改善箇所説明図

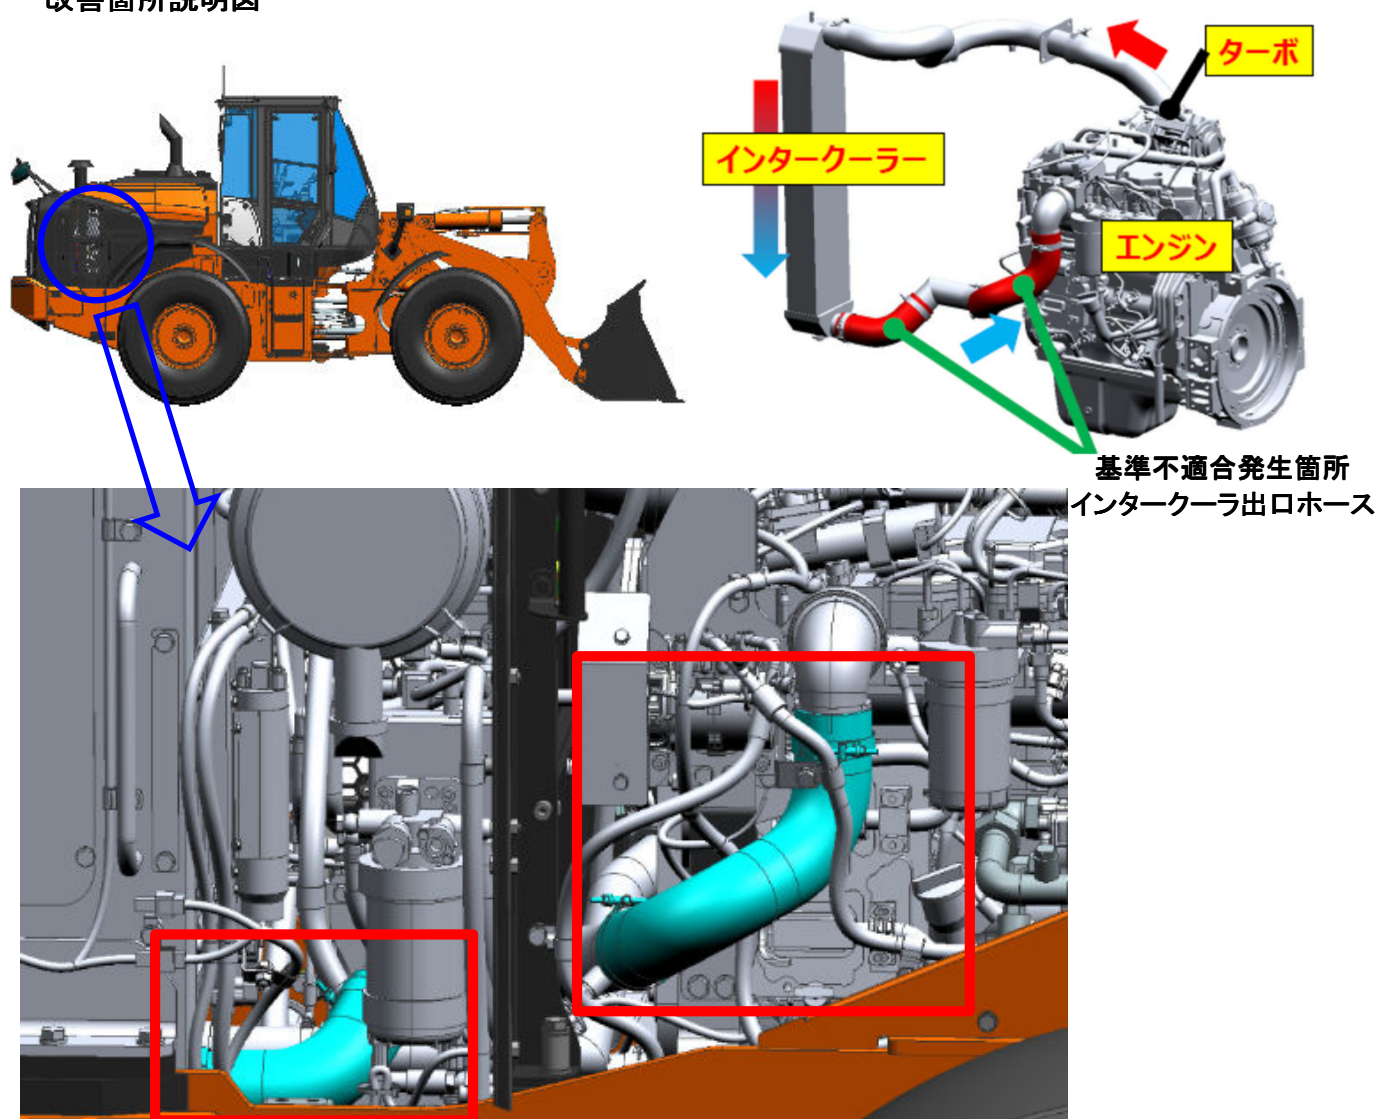
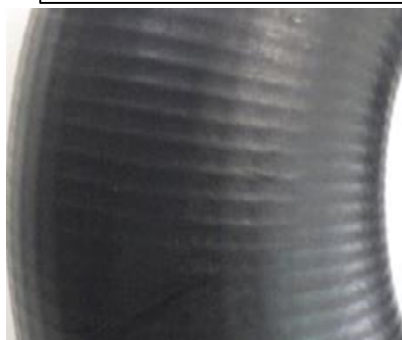
ショベルローダーのインタークーラーにおいて、エンジンへ吸気を供給するホースの選定が不適切なため、走行等において当該ホースに加圧を繰り返すとホースが破損することがある。そのため、過給圧力不足によるエンジン出力の低下や排出ガスが基準値を満足しなくなるおそれがある。

識別： ホース表面の外観が異なる。

変更前：
表面につやがあり、補強系の跡が浮き出ている。

変更後：
表面につやがなく、製造工程でテープを巻き、剥がした跡がある。

改善措置の内容： 全車両、インタークーラ出口ホースを対策品に交換する。
